改善箇所説明図

改善の内容

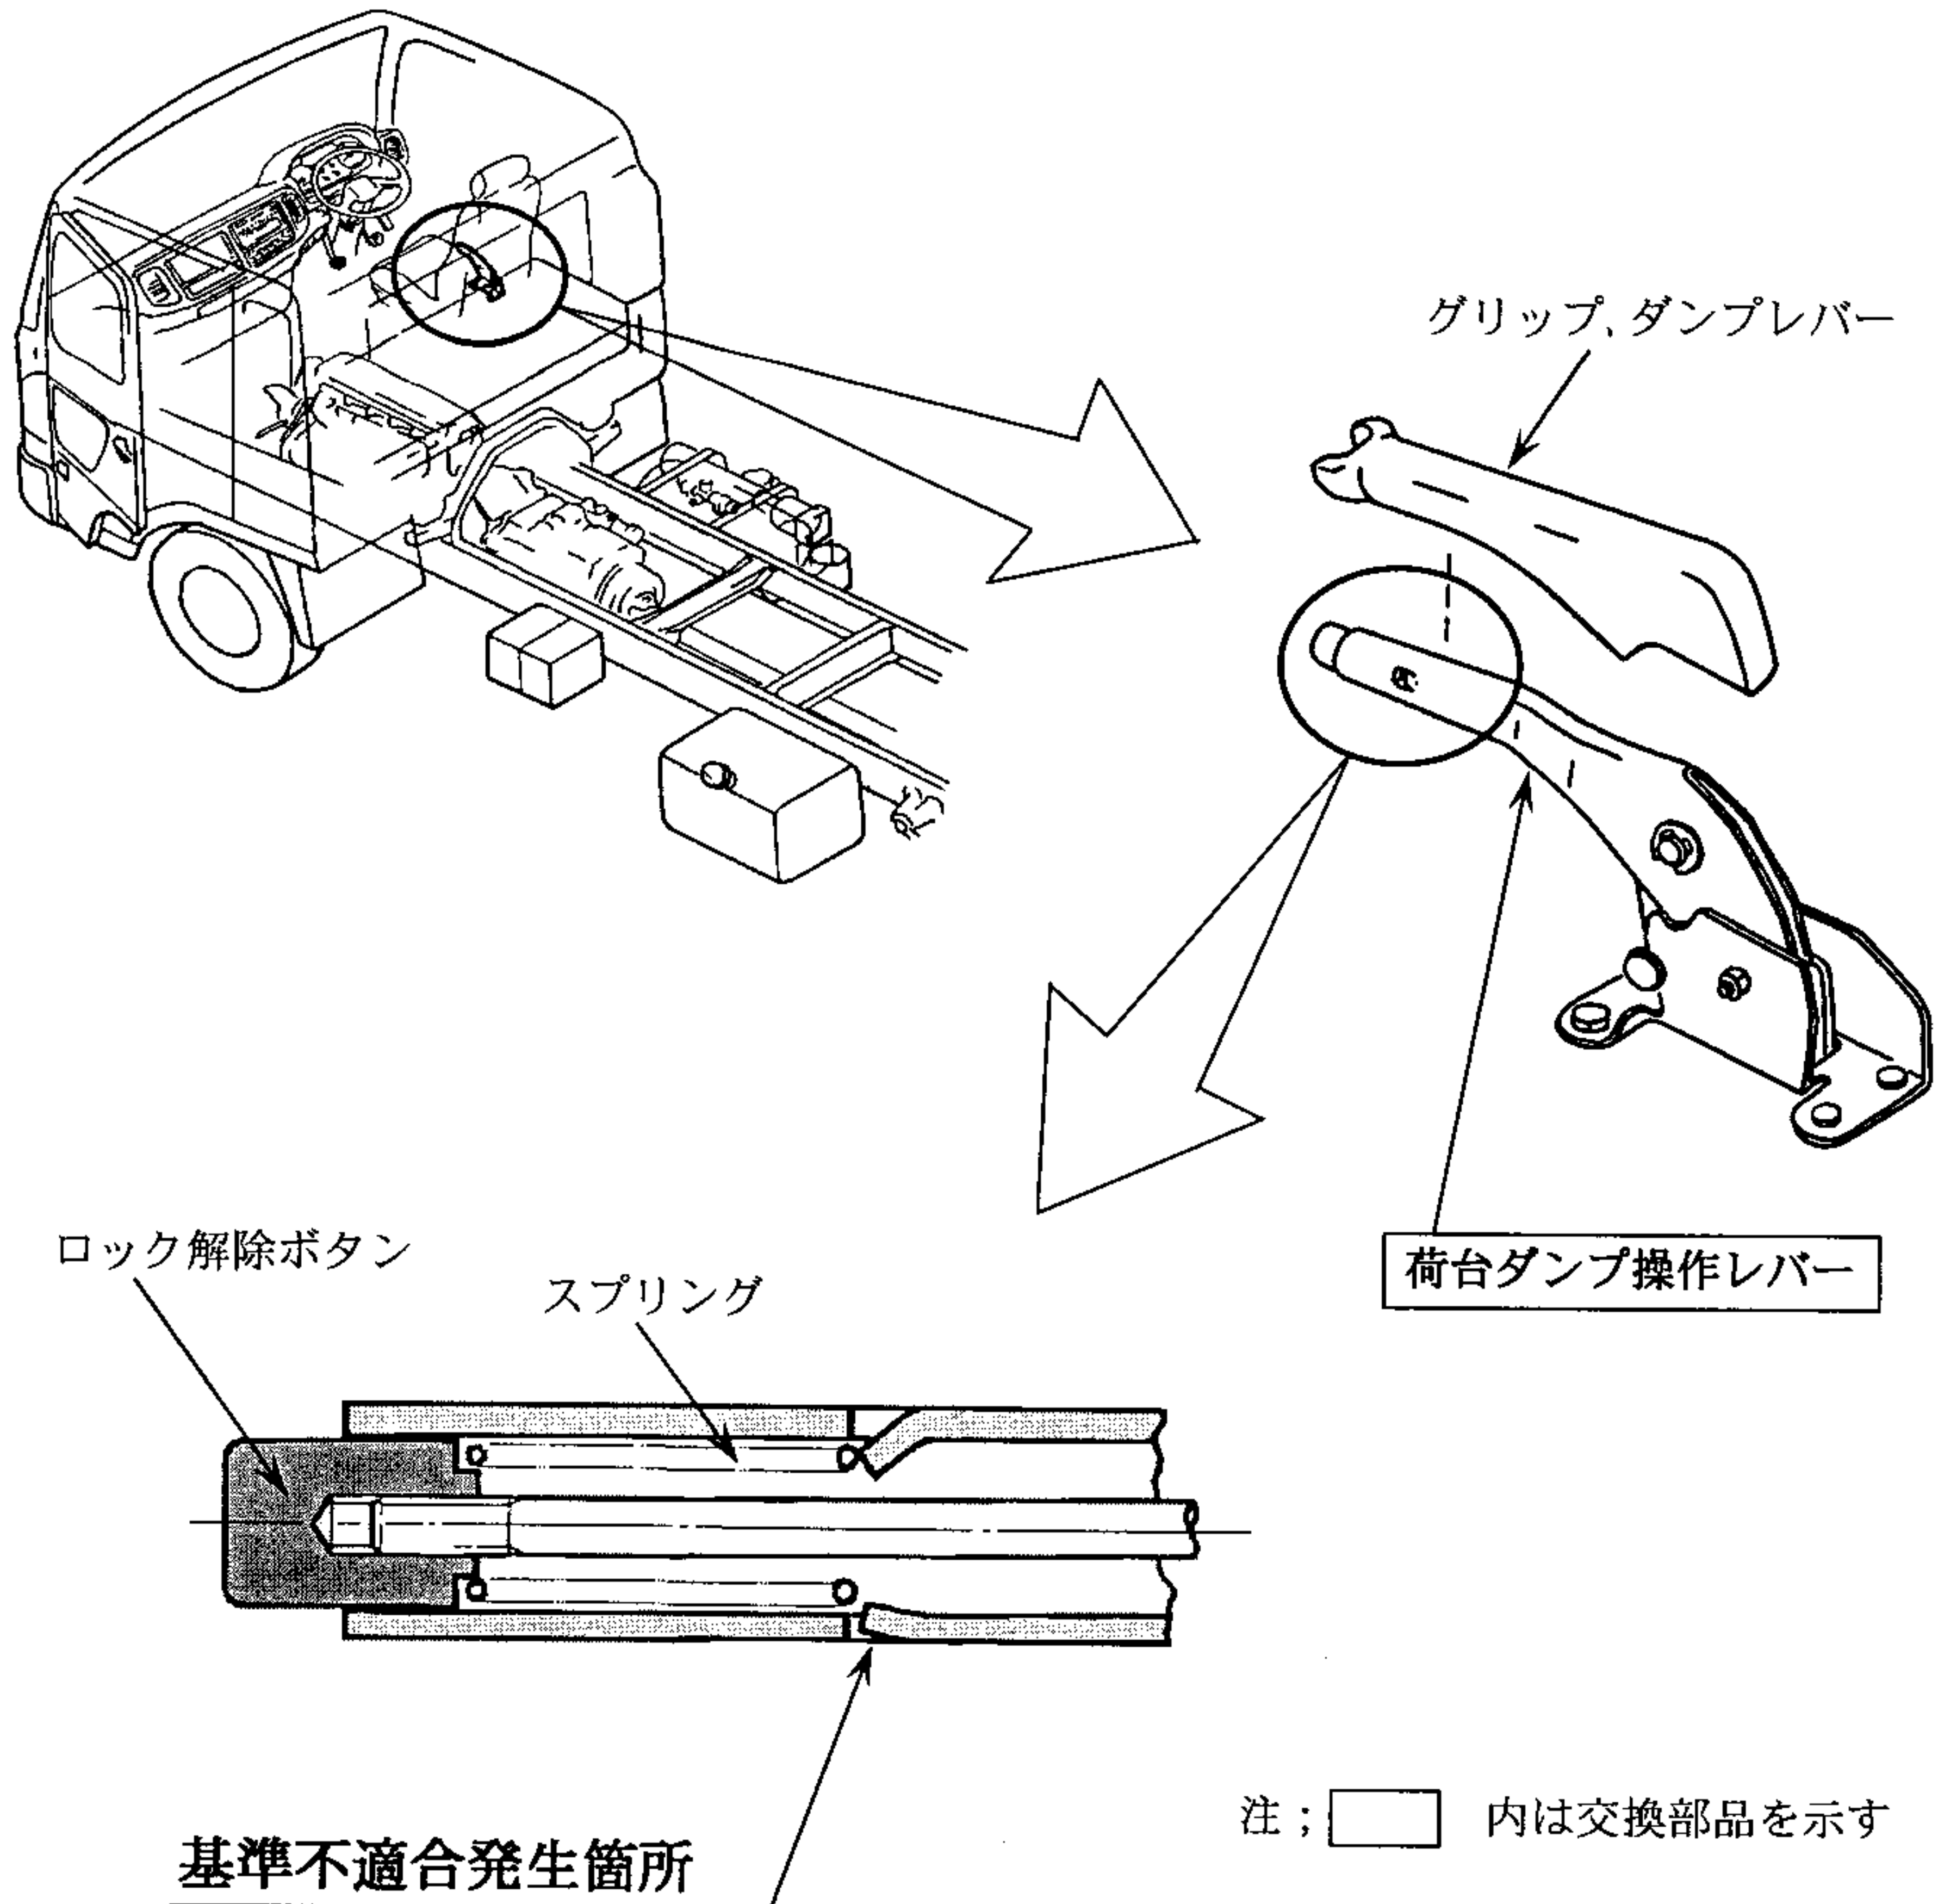
荷台ダンプ操作レバーの加工が不適切なため、当該操作レバーのロック解除ボタンを戻すためのスプリングが確実に保持されず、スプリングが変形することがある。そのため、操作レバーのロック解除ボタンが戻らなくなり、最悪の場合、不意にレバーが動き、荷台が降下するおそれがある。

全車両、荷台ダンプ操作レバーを点検し、不良のものは良品と交換する。

識別；ネームプレートの車両前方上側の取付ビス頭部に黄色ペイントを塗布する。
